志賀原子力発電所2号炉
敷地の地質・地質構造について

敷地内断層の活動性評価
(コメント回答)

2023年3月3日
北陸電力株式会社

K-18_H-0.2-75孔②

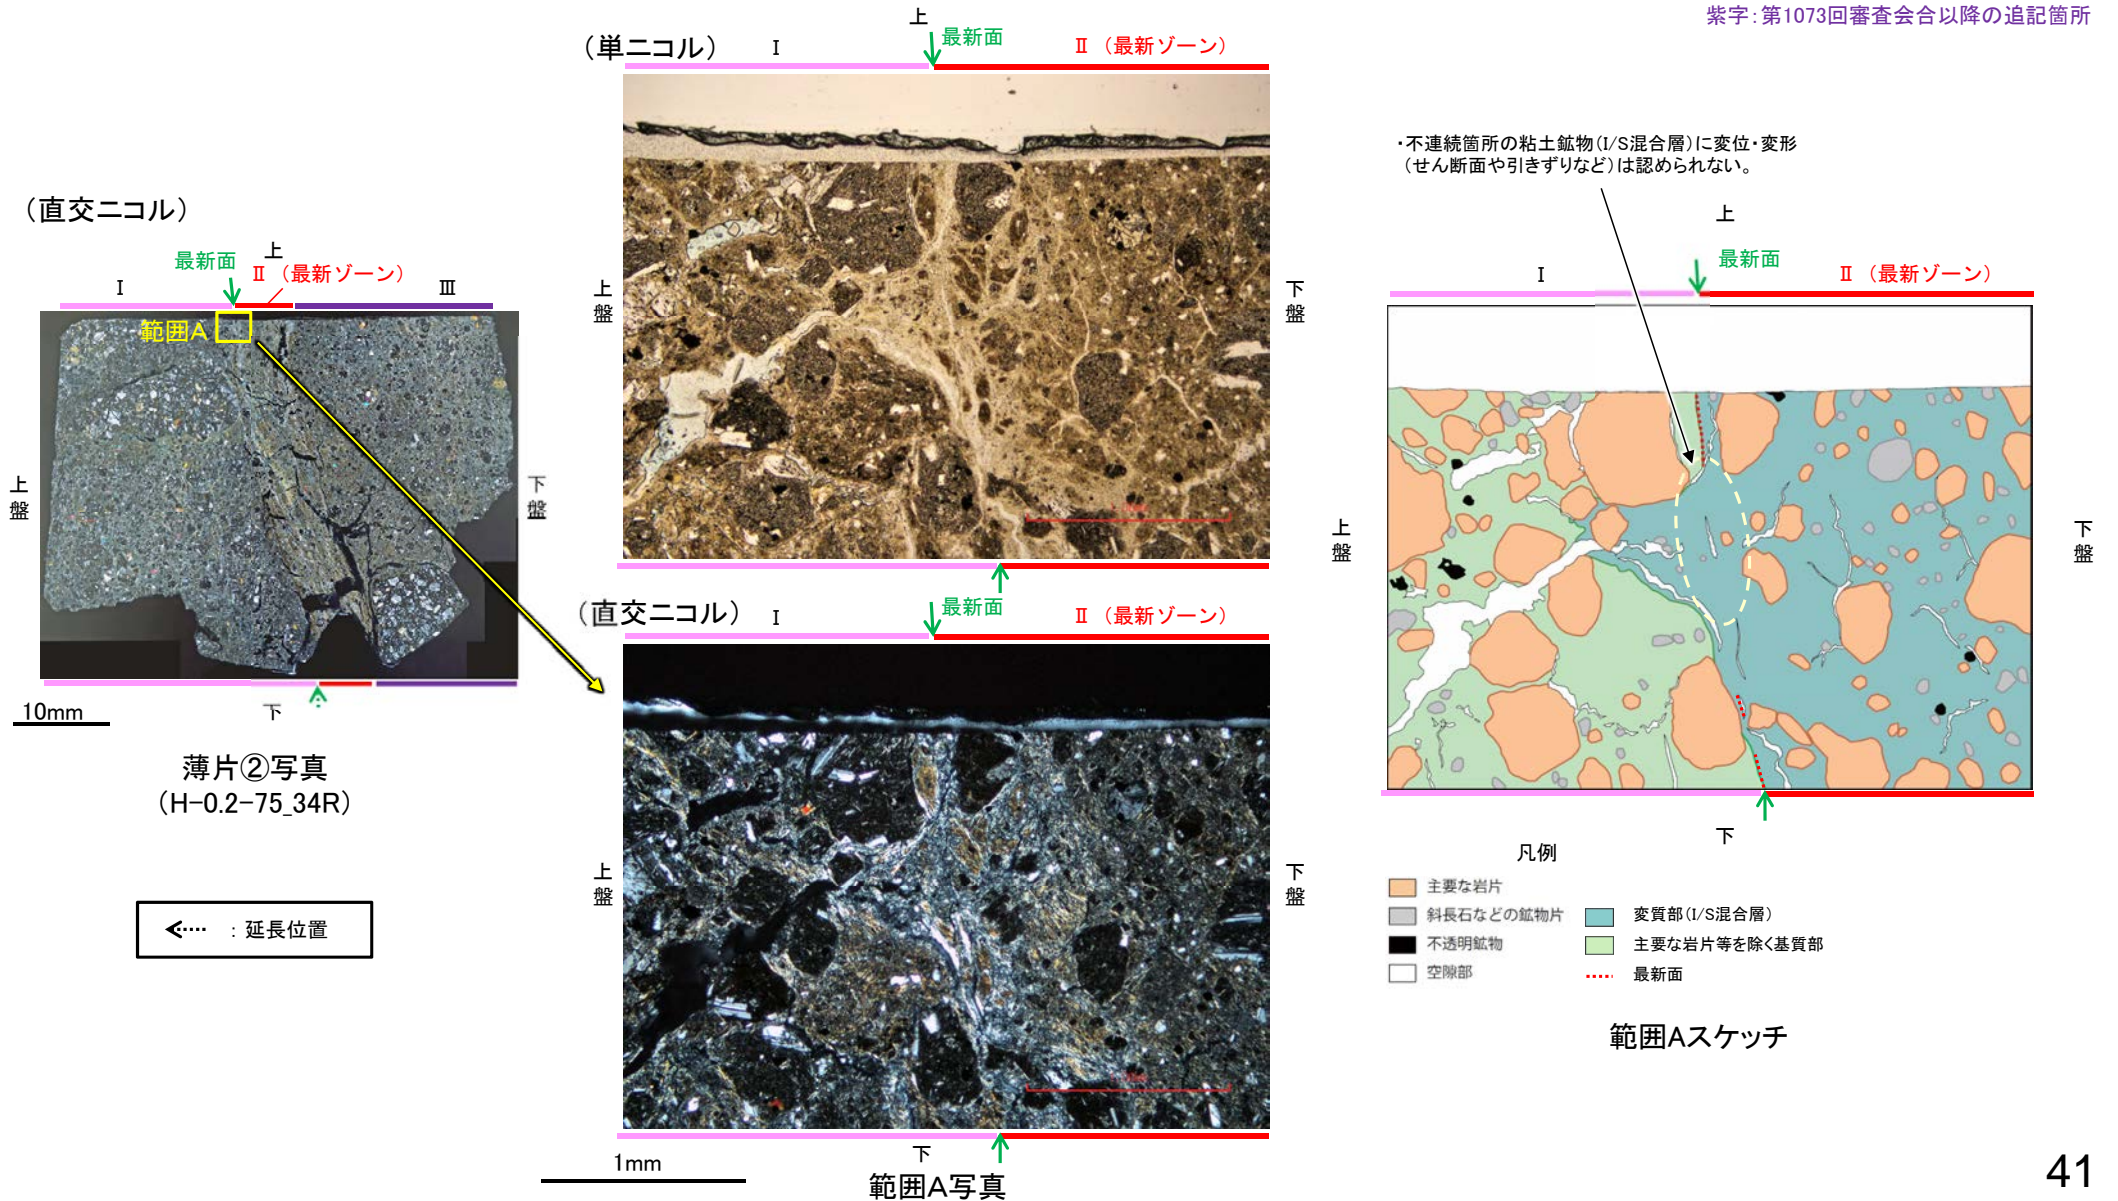
No	コメント	回答概要
135	H-0.2-75孔 薄片②において、最新面の延長位置に認められる割れ目をせき止めるように高角度で横断する鉱物脈について、詳細な観察結果を示すこと。	<ul style="list-style-type: none">・K-18の鉱物脈法に用いた薄片について、活動性が認められないとする根拠をより確実にする目的で、H-0.2-75孔 薄片②の範囲Aにおいて、鉱物脈が確実に最新面を横断しているか確認するため、最新面の延長位置に認められる割れ目や最新面とI/S混合層との関係について詳細に再観察した。・割れ目が途切れて不連続になる箇所には、粘土鉱物(I/S混合層)が割れ目や最新面を遮るように高角度で分布し、この粘土鉱物(I/S混合層)に変位・変形は認められない。

○H-0.2-75孔 薄片②の範囲Aにおいて詳細に観察した結果、粘土鉱物(I/S混合層)が最新面を横断して分布し、最新面が不連続になっており、不連続箇所の粘土鉱物(I/S混合層)に変位・変形は認められない。

○また、最新面の延長位置に認められる最新面と同じ方向の割れ目は、上部で途切れて不連続になっており、この不連続箇所において、粘土鉱物(I/S混合層)が割れ目や最新面を遮るように高角度で分布し、この粘土鉱物(I/S混合層)に変位・変形は認められない。

○範囲Aの不連続箇所において、最新面の延長位置に認められる最新面と同じ方向の割れ目を詳細に観察した結果、割れ目の両側の凹凸形状が概ね一致することから、せん断面ではないと判断した。また、この割れ目は上部で途切れて不連続になっている。

○その結果、割れ目が途切れて不連続になる箇所において、粘土鉱物(I/S混合層)が割れ目や最新面を遮るように高角度で分布し、この粘土鉱物(I/S混合層)に変位・変形は認められない。

M-2.2孔 範囲A・B写真(直交ニコル)

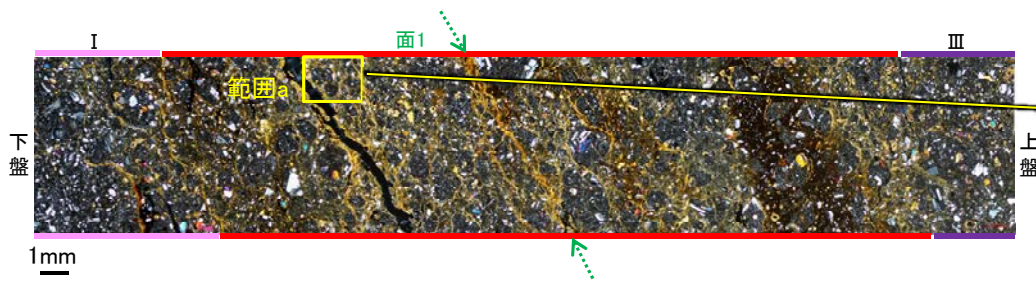
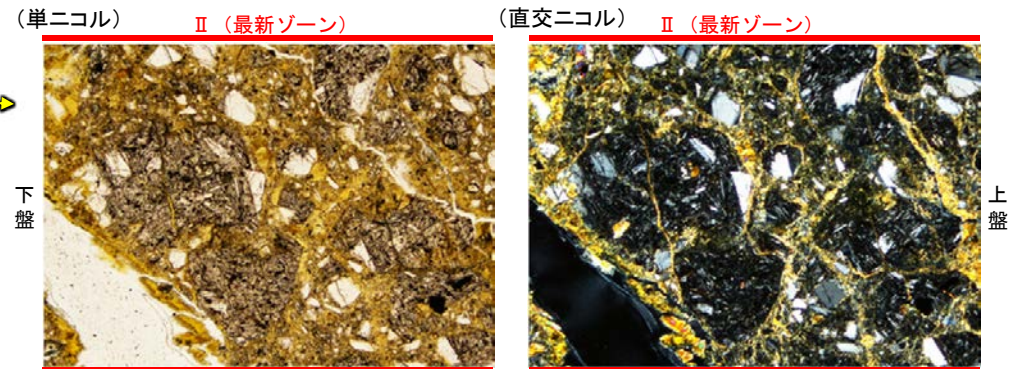
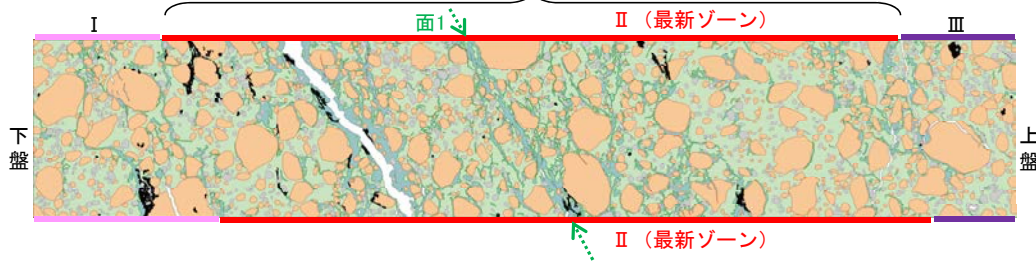
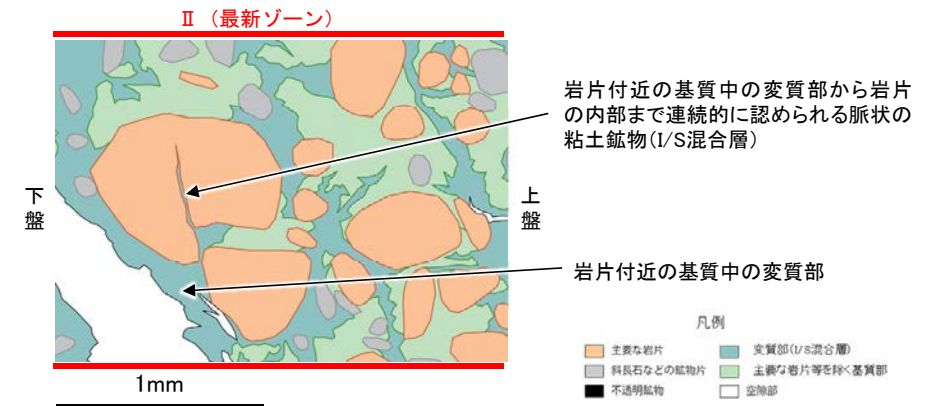
M-2.2孔において、岩片の縁辺から内部まで認められる脈状の粘土鉱物が、マトリクスの中まで連続していることについて、詳細な観察結果を示すこと。

OM-2.2孔の最新ゾーンにおいて、微細な脈状の粘土鉱物(I/S混合層)が、岩片付近の基質中の変質部から岩片の内部まで連続的に分布し、この粘土鉱物(I/S混合層)に断層活動に伴う岩片の回転等による変位・変形は認められない。

・最新ゾーンでは岩片間の基質中に粘土鉱物(I/S混合層)が網目状に分布(スケッチ中の水色)し、その網目状の粘土鉱物(I/S混合層)に変位・変形(せん断面や引きずりなど)は認められない。
